Dotyczy: postępowania o udzielenie zamówienia prowadzonego w trybie przetargu nieograniczonego pn. Budowa i przebudowa kompleksu obiektów budowlanych przy Klinicznym Szpitalu Wojewódzkim Nr 2 im. Św. Jadwigi Królowej w Rzeszowie wraz z wyposażeniem, niezbędną infrastrukturą techniczną i zagospodarowaniem terenu w ramach zadania pn. „PODKARPACKIE CENTRUM MEDYCYNY DZIECIĘCEJ”, znak sprawy: IZ/01/09/2025

WYJAŚNIENIE TREŚCI SPECYFIKACJI WARUNKÓW ZAMÓWIENIA

P3 – stropodach

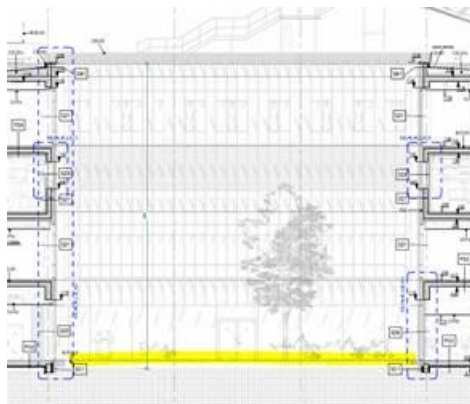
Natomiast zgodnie z opisem technicznym do projektu architektury: (TEK_RZE_A_PW_L_OPIS) na str. 32:

żwir otoczakowy 16/32 w kolorze jasnoszarym	6,0cm
geowłóknina ochronna	0,3cm
Izolacja termiczna XPS	20cm
Papa bitumiczna wierzchniego krycia	0,5cm
Papa bitumiczna podkładowa	0,5cm
Grunt bitumiczny	-
Warstwa spadkowa betonowa	5 - 15cm
Płyta żelbetowa wg projektu konstrukcji	18,0cm
Wykończenie od spodu wg. projektu wnętrz	-

Prosimy o informację, który układ warstw należy przyjąć jako wiążący.

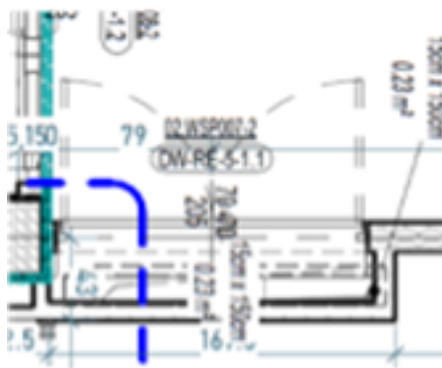
Prosimy o informację, który układ warstw należy przyjąć jako wiążący.

SZ2 to fasada szklana w części nieprzeziernej budynku.

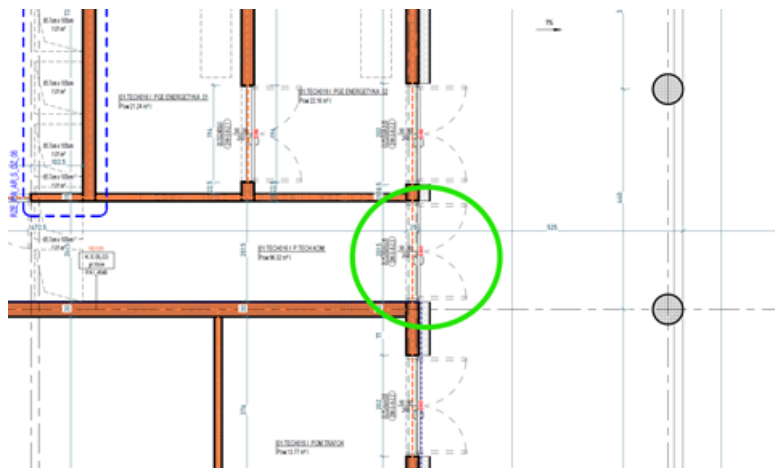
41. APTEKA: Na rzutach zauważono brak oznaczenia O5 (okno wewnętrzne, wym. 233x174 cm), z kolei w zestawieniu została uwzględniona ta pozycja. Prosimy o potwierdzenie, że podlega ono opracowaniu oraz uzupełnienie zestawienia.

Okna o symbolu O5 znajdują się na rzucie wysokiego parteru.

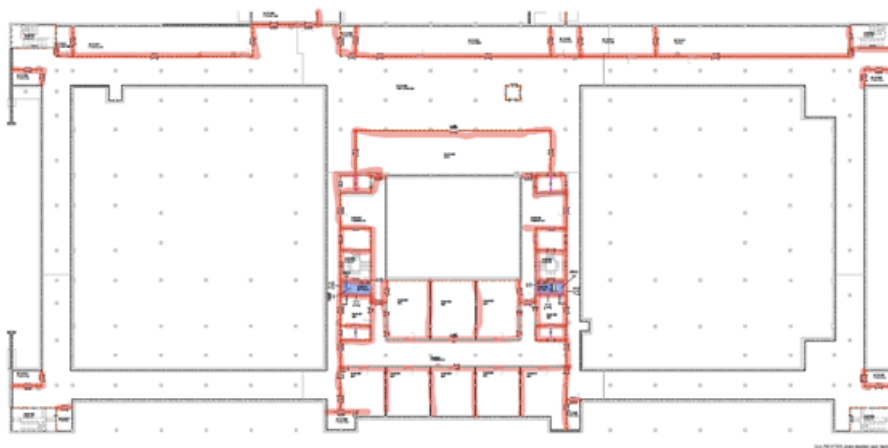
46. BUDYNEK GŁÓWNY: Prosimy o potwierdzenie, że zaznaczone poniżej ściany mają oznaczenie K.S.MB01 (REI 120):

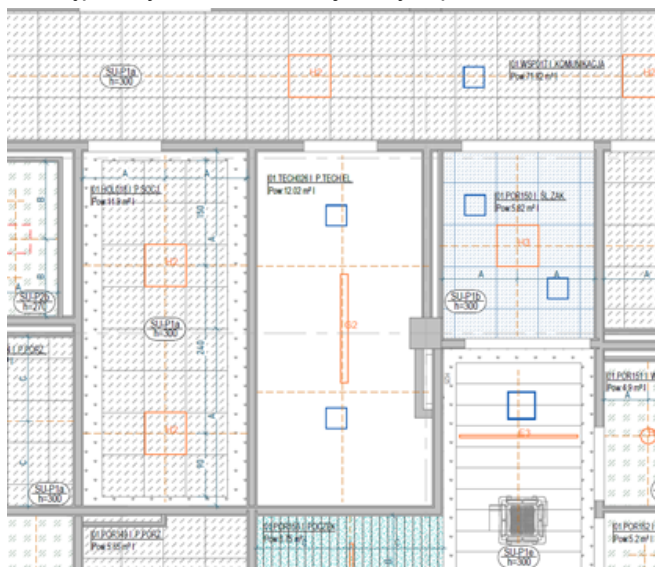
51. Prosimy o uzupełnienie rzutów architektonicznych o oznaczenia okien do zabudowy w salach operacyjnych.

Na rzutach znajdują się oznaczenia okien; symbol SSW_04 .0106

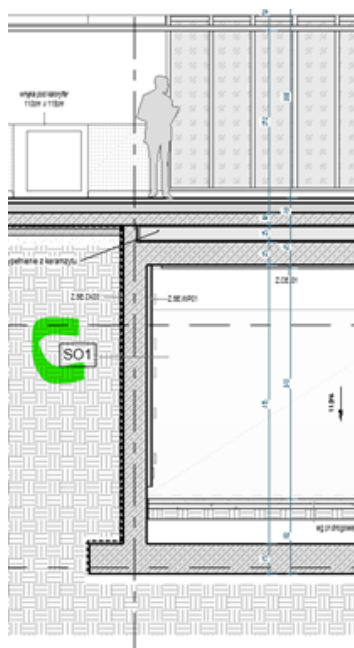
3. Proszę o przekazanie rzut dachu oraz przekroju przez budynek w miejscu przedsionka dla karetek, celem przekazania informacji o rodzajach przegród budowlanych.

Przedsionek dla karetek znajduje się na rys. RZE_PW_AR_S_RSt_10

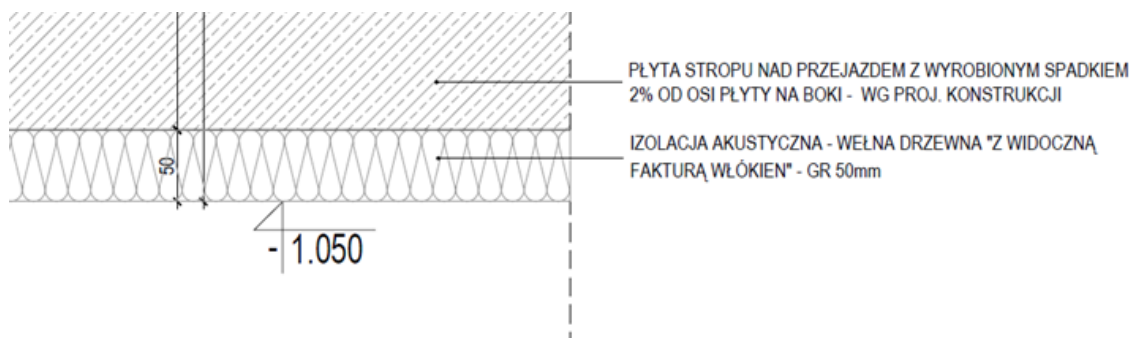
5. Na rysunku RZE_PW_AR_PZT_05-Przejazd dla karetek, jako wykończenie stropu przejazdu zaprojektowano wykończenie typu Z.CE.I01. Brak wyjaśnienia symbolu na legendzie rysunku oraz rysunku zestawienia warstw. Proszę o informację odnośnie typu wykończenia.

Z.CE.I01 – to wykończenie stropu nad przejazdem dla karetek:

Niepalna płyta warstwowa (5 mm WW / X mm SW / 5 mm WW) z wełny drzewnej (WW) z rdzeniem z wełny kamiennej (SW). Warstwy wierzchnie płyty z wełny drzewnej związanej białym cementem. Rdzeń niepalny z wełny kamiennej wysokiej birozpuszczalności (znak jakości RAL). Płyta niepalna, termoizolacyjna i dźwiękochłonna, umożliwia dyfuzję pary wodnej, odporna na ściskanie. Krawędzie wykończone na zakładkę

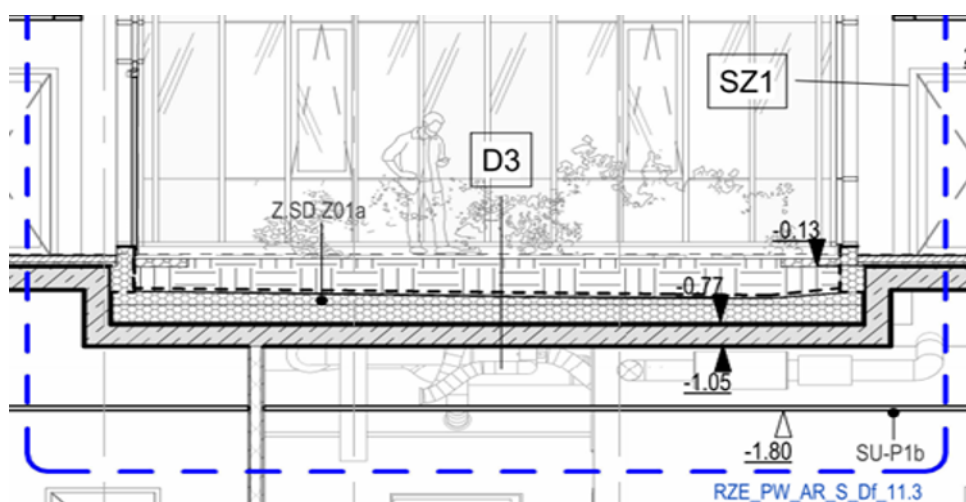
2. Prosimy o potwierdzenie, czy grubość warstwy „M.Z.N142 - Substrat ekstensywny” powinna wynosić średnio 30cm. W zestawieniu warstw: „M.Z.N142 - Substrat ekstensywny” grubość wynosi 50 cm. Czy przy przyjmowaniu grubości warstwy nie zdublowano grubości EPS (20 + 5 cm)? W przypadku warstwy „N.ND.B03 - płyty chodnikowe” przenikającej się z warstwą „M.Z.N142 - Substrat ekstensywny”, jej grubość wynosi około 30cm. Na przekrojach grubość warstwy jest zmienna, lecz w najwyższym punkcie nie przekracza 50cm (wszystkie warstwy razem z EPS).

Tak, średnia grubość warstwy 30cm (min. 8cm)

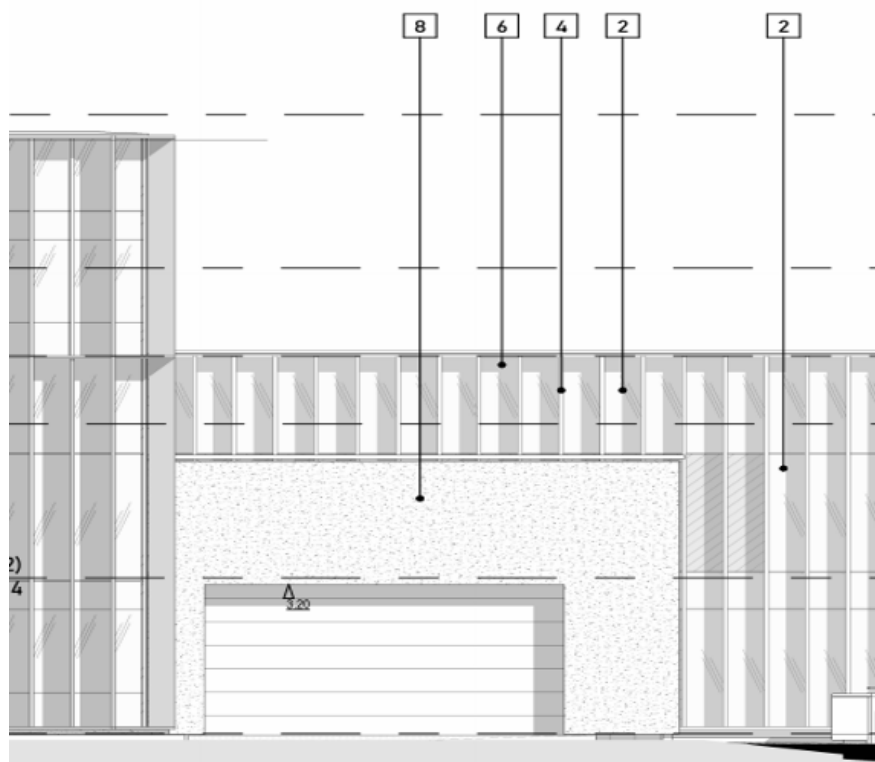
12. Dot. Przedsionka dla karetek: wskazujemy na następującą rozbieżność w zakresie wykończenia ścian zewnętrznych przedsionka dla karetek.

Budynek Główny – Elewacja Północna – elewacja Z.SE.WK01 - okładzina z płyt betonowych, kolor jasno szary

Łącznik – Elewacja Północna – Wykończenie elewacji nr „8” – tynk, kolor biały.
Prosimy o wyjaśnienie.

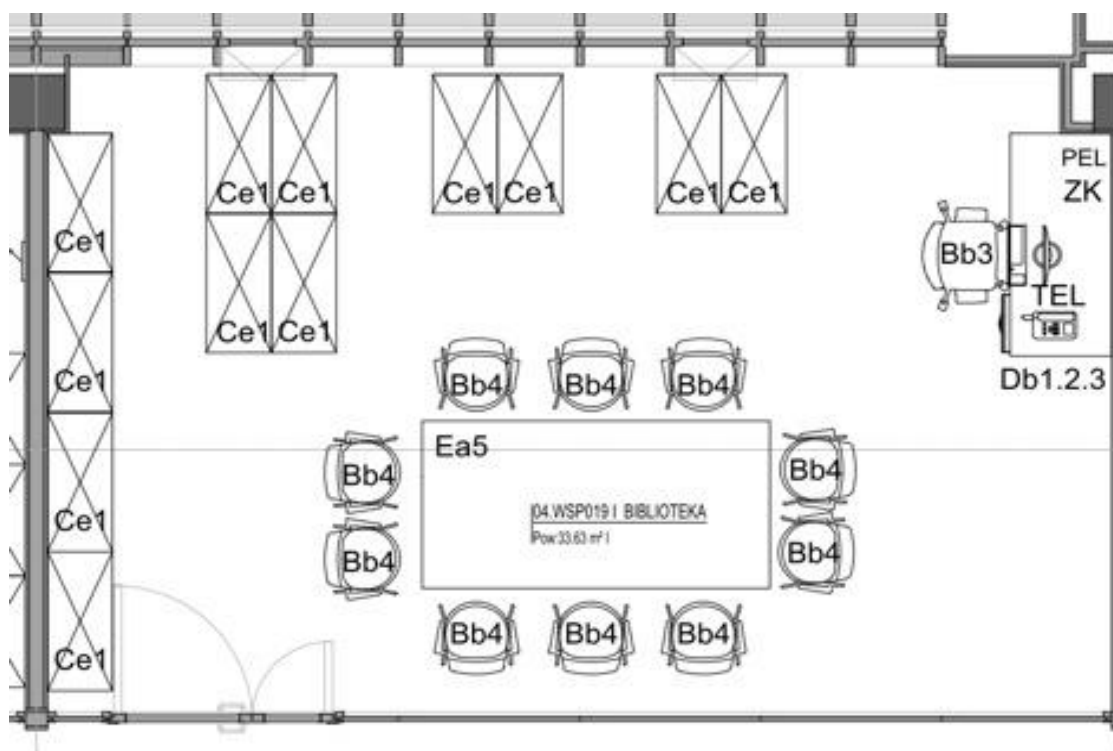
„regał magazynowy 5-półkowy o wymiarach (szer. × gł. × wys.) 1000 × 435 × 2000 mm, konstrukcja ramowa, powierzchnia malowana proszkowo – odporna na zarysowania i korozję, prowadnice wykonane z blachy ze stali kwasoodpornej, półki wykonane z blachy ocynkowanej, malowane proszkowo.”

W przedmiarze robót technologii medycznej opisano regał jako regał ze stali ocynkowanej. Liczba półek 5 szt, regulacja rozstawienia półek. Maksymalny udźwig półki **200 kg** (1000x435x2000) - ilość łączna 1252 szt.

W związku z powyższymi rozbieżnościami prosimy o doprecyzowanie specyfikacji dotyczącej regałów Ch4, a w szczególności:

- 1.1. Jakie ostatecznie mają mieć wymiary (szerokość × głębokość × wysokość)?
- 1.2. Z jakiego materiału powinny być wykonane poszczególne elementy konstrukcji (rama, prowadnice, półki)?
- 1.3. Jaką należy przyjąć wartość udźwigu dla każdej półki, czy rzeczywiście 200 kg?
- 1.4. Prosimy o potwierdzenie, że projekt konstrukcji budynku uwzględnia obciążenia wynikające

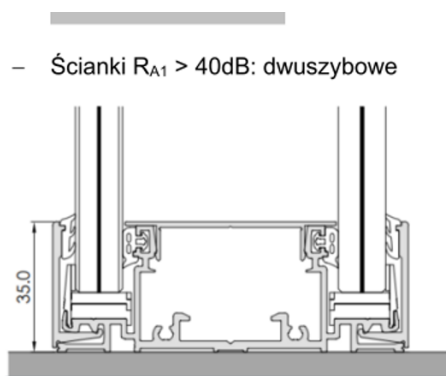
11. Przedmiar robót nie uwzględnia wykonania nadbetonu nad płytami stropowymi w strefie J. Prosimy o uwzględnienie w przedmiarze brakującej pozycji.

Wycenę należy przyjąć na podstawie dokumentacji projektowej.
